**TRATTA A.V. /A.C. TERZO VALICO DEI GIOVI PROGETTO ESECUTIVO**

**GALLERIA NATURALE DI VALICO  
SCAVO IN MECCANIZZATO – BINARIO PARI E DISPARI  
Adeguamento tipologia e posizione nicchie**

COMMESSA	LOTTO	FASE	ENTE	TIPO DOC.	OPERA/DISCIPLINA	PROGR.	REV.
I G 5 1	0 0	E	C V	N T	G N 0 0 0 0	3 0 1	A

Figura 2-1. Schematizzazione tipologie telai reggi conci

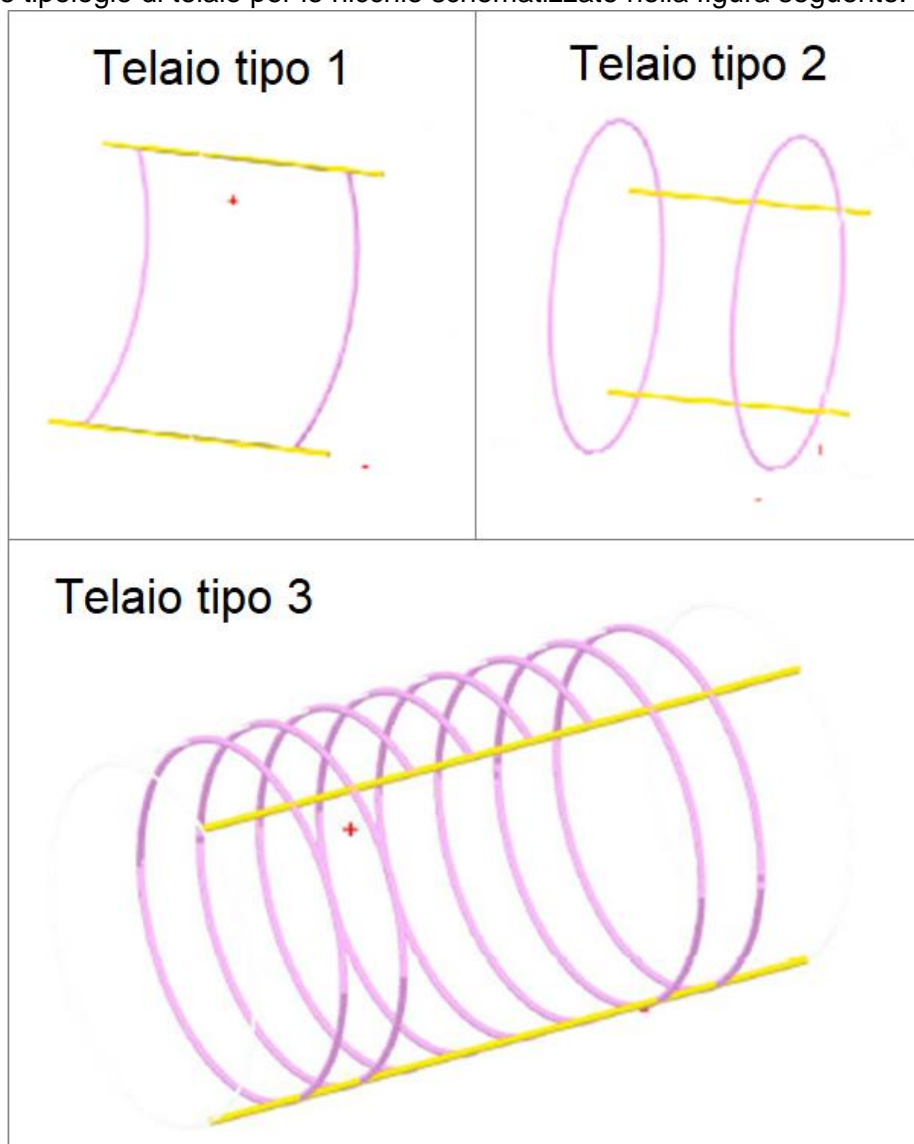
La struttura di tipo 1 è costituita da due elementi colonna calandrati uniti a due elementi travi. Tale intervento è previsto nei contesti con stato tensionale relativo ai soli carichi geostatici piuttosto limitato.

La struttura di tipo 2 è costituita da due elementi colonna calandrati atti a cerchiare completamente i conci posti immediatamente in adiacenza della nicchia e uniti a due elementi travi. Tale intervento è previsto laddove lo stato tensionale nei conci risulti piuttosto elevato già prima delle fasi realizzative della nicchia, in quanto gli anelli posti in prossimità dell'apertura subiscono un incremento di carico in seguito al taglio dei conci. Inoltre, nelle situazioni geomeccaniche più sfavorevoli o in condizioni di alte coperture ( $H > 250\text{m}$ ), potranno essere predisposti nei conci adiacenti all'apertura della nicchia delle bullonature radiali autoperforanti ad integrazione del sostegno offerto dal telaio metallico della configurazione di tipo 2. Questa tipologia di intervento è definita di tipo 2A.

La struttura tipo 3, utilizzata per le nicchie TS, è caratterizzata da una sezione di scavo maggiore, prevede l'impiego di un apposito telaio e la rimozione dei conci nella zona interferente la sagoma della nicchia per un totale di n°4 conci consecutivi; inoltre vengono cerchiati completamente anche i due anelli di concio adiacenti all'apertura della nicchia.

Pertanto si confermano le scelte tecniche fatte in sede di MT che la tabella di seguito riassume.

TIPO DI NICCHIA	pk B.P.	pk B.D.	Copertura [m]	Formazione	TELAIO
NLF+FG+NdR	17+983	17+978.35	160	B'	TIPO2A*
UAD	18+005.0	18+000.0	160	B'	TIPO2A*
NLF+FG+NdR	18+480	18+471.9	210	aP	TIPO2A
NLF+FG+NdR	18+980	18+968,8	260	B'	TIPO2A
LC standard	19+017.00		271	B'	TIPO 3**
NLF+FG+NdR	19+480	19+368.70	190	aP	TIPO2A

\*da tarare in corso d'opera in funzione del contesto riscontrato  
 \*\* Il telaio tipo 3 è riportato nelle tavole con la scritta Tipo LC
